改善箇所説明図

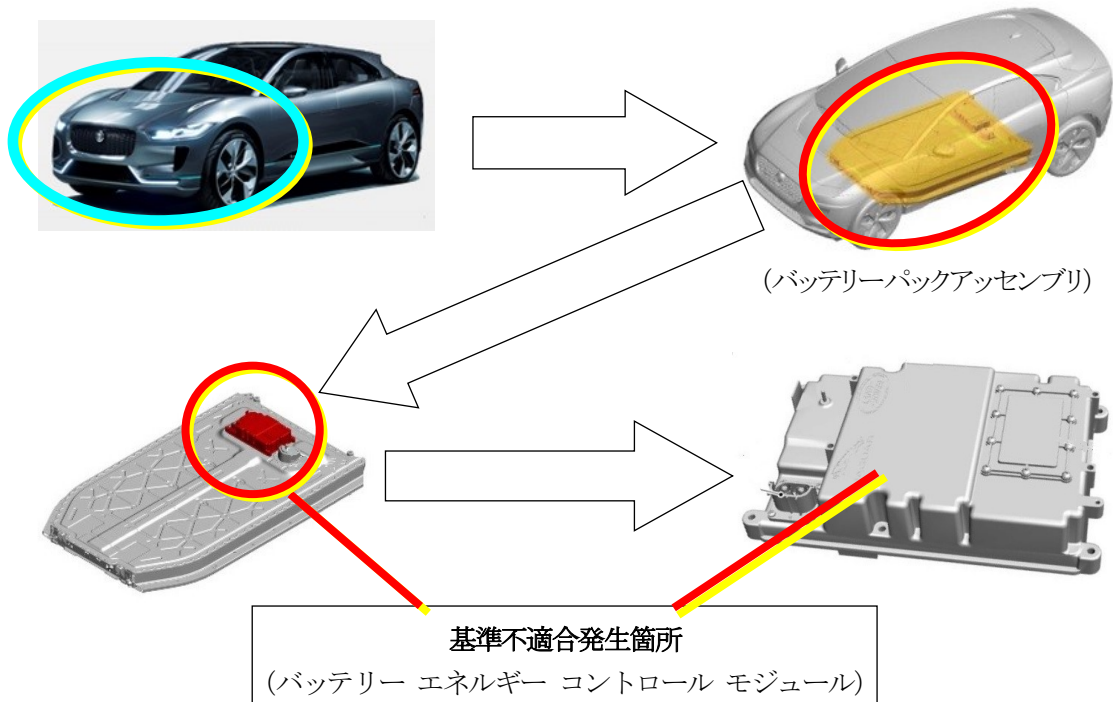
基準不適合発生箇所

電動機の電源装置において、バッテリー エネルギー コントロール モジュールの制御プログラムが不適切なため、バッテリーパックアッセンブリの熱過負荷状態時に温度異常を監視できないことがある。そのため、警告灯が点灯し、最悪の場合、バッテリーパックアッセンブリ内のリチウムイオン電池より火災が発生するおそれがある。

改善の内容

全車両、バッテリー エネルギー コントロール モジュールの制御プログラムを書き換える。

なお、車両年式によって恒久対策用のソフトウェアの供給に時間を要する事から、①暫定対策用のソフトウェアに書き換え、準備が出来次第、②恒久対策用のソフトウェアに書き換える。
